工事請負契約の変更に係る専決処分の報告について

工 事 名	天神池スポーツセンター温水プール空調・給湯設備等改修工事
変更前契約金額	金207,900,000円
変更後契約金額	金212,650,900円
変更増金額	金4,750,900円
契約の相手方	多可郡多可町加美区豊部1676番地 株式会社バンテック 代表取締役 村上 貢
専決処分した日	令和8年2月10日

工 事 名	喜多前坂黒田井堰改修工事（2期工事）
変更前契約金額	金226,600,000円
変更後契約金額	金225,616,600円
変更減金額	金983,400円
契約の相手方	西脇市西脇 771番地の86 池田建設株式会社 西脇支店 支店長 樋口 哲
専決処分した日	令和8年2月10日

2 喜多前坂黒田井堰改修工事（2期工事）

変更概要図 1 (平面図)

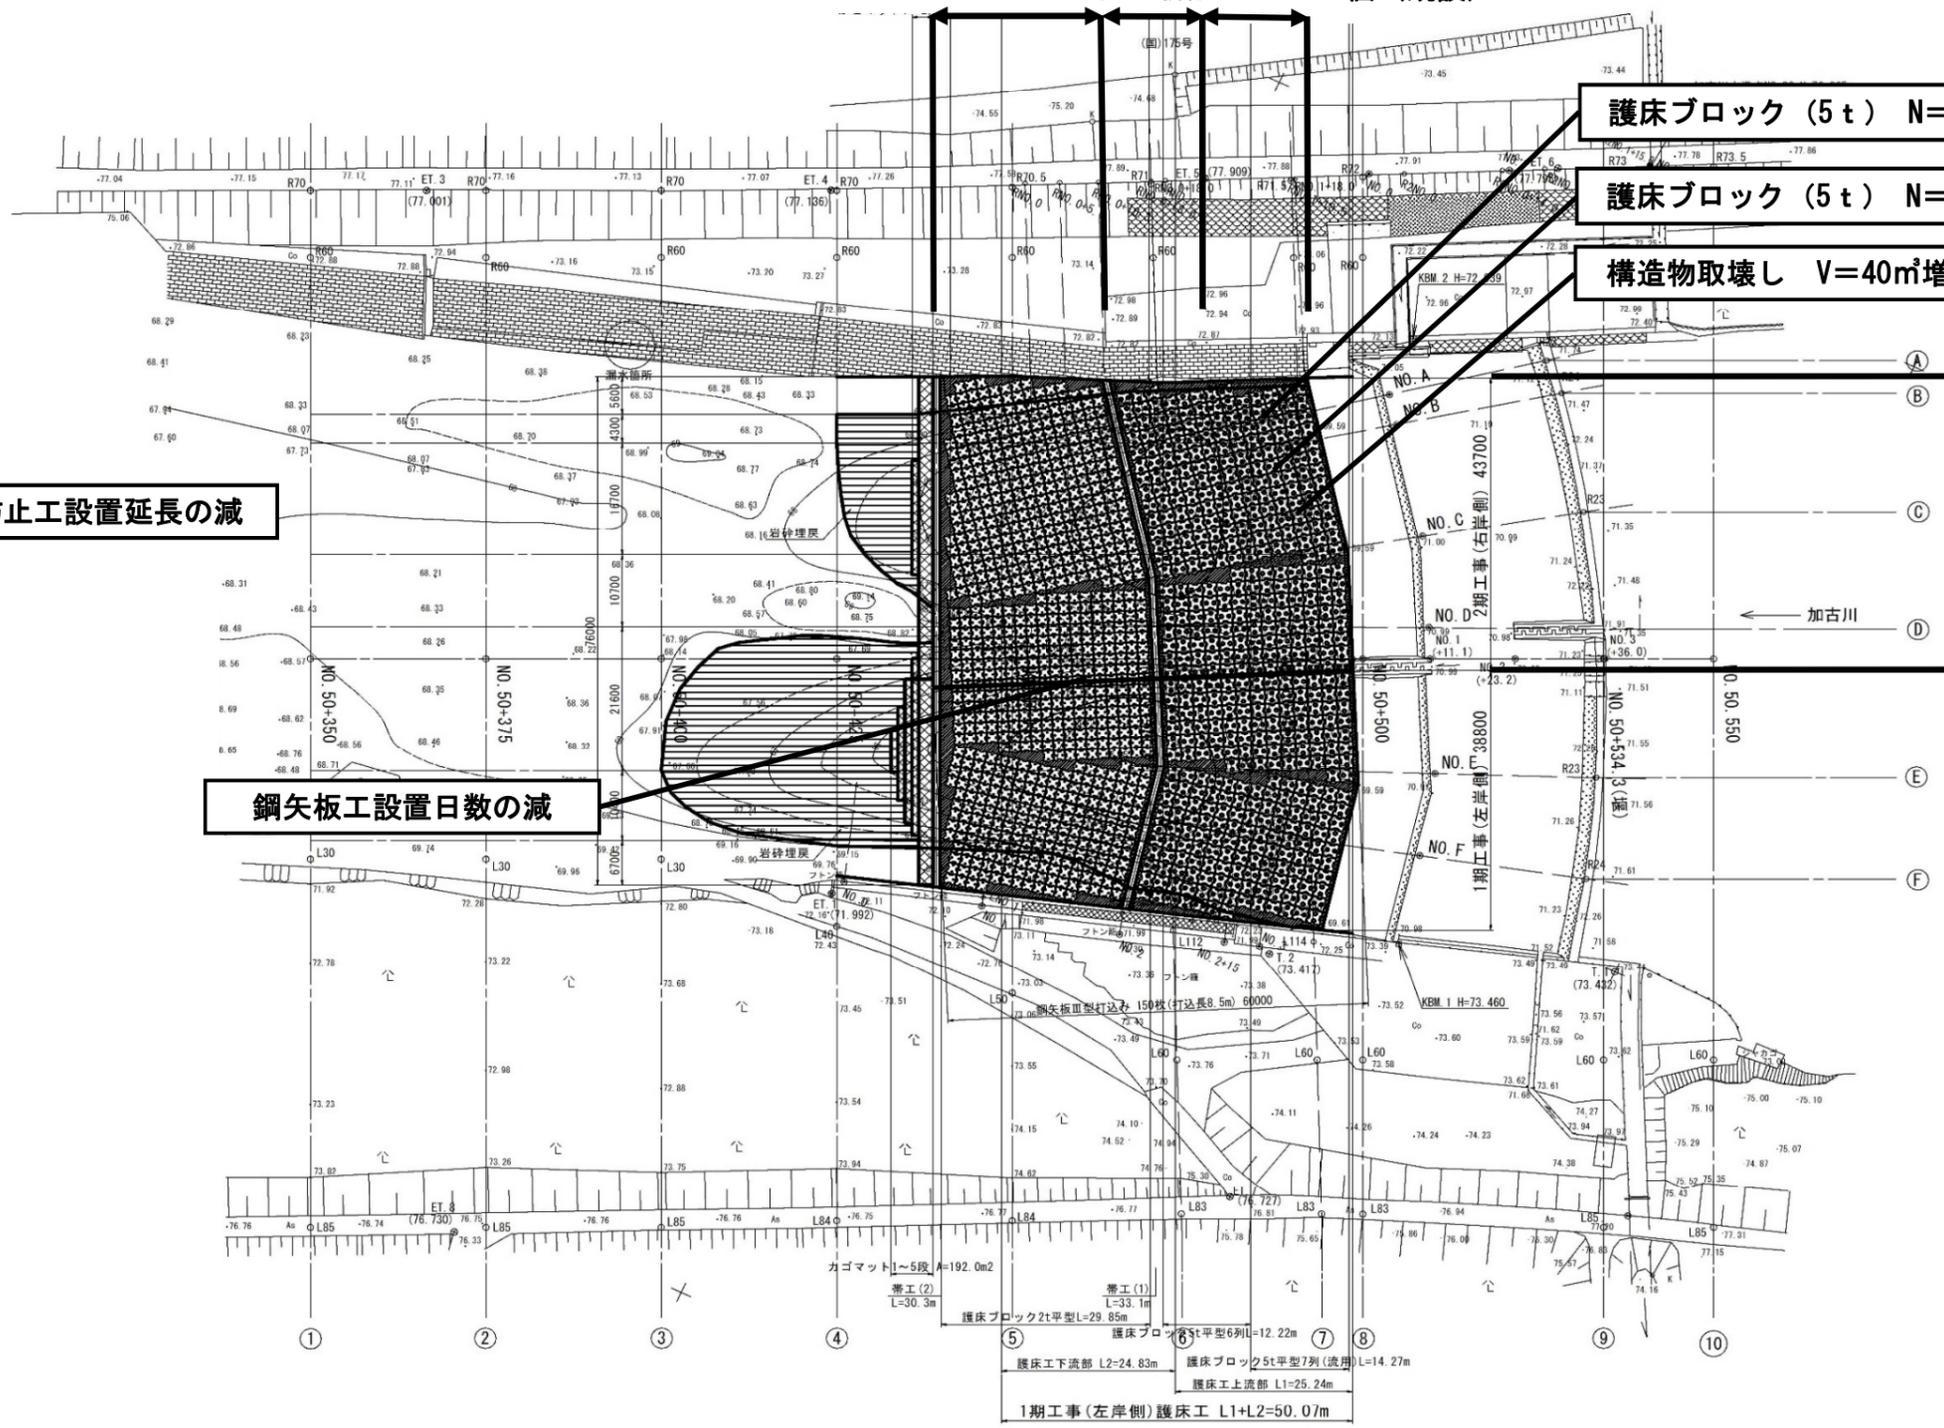
伐採工の追加

護床ブロック (5t) N=16個増 (新設)

護床ブロック (5t) N=16個減 (既設)

構造物取壊し V=40m³増

汚濁防止工設置延長の減

鋼矢板工設置日数の減

変更概要図 2 (標準縦断面図)

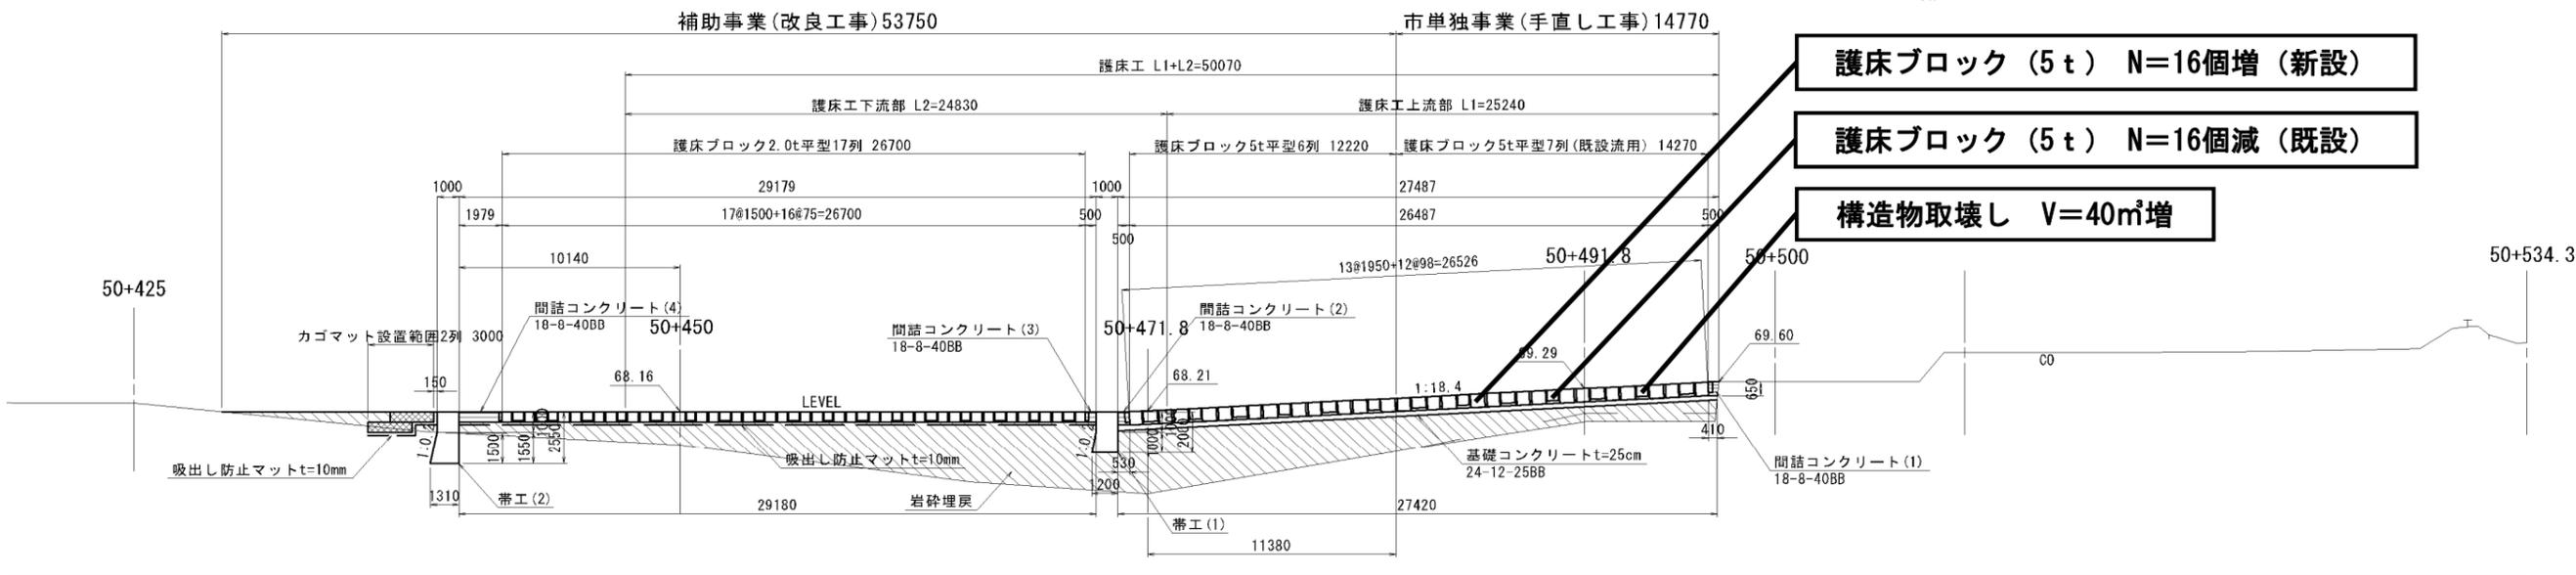
鋼矢板工設置日数の減

汚濁防止工設置延長の減

伐採工の追加

護床ブロック (5 t) N=16個増 (新設)

護床ブロック (5 t) N=16個減 (既設)

構造物取壊し V=40m³増
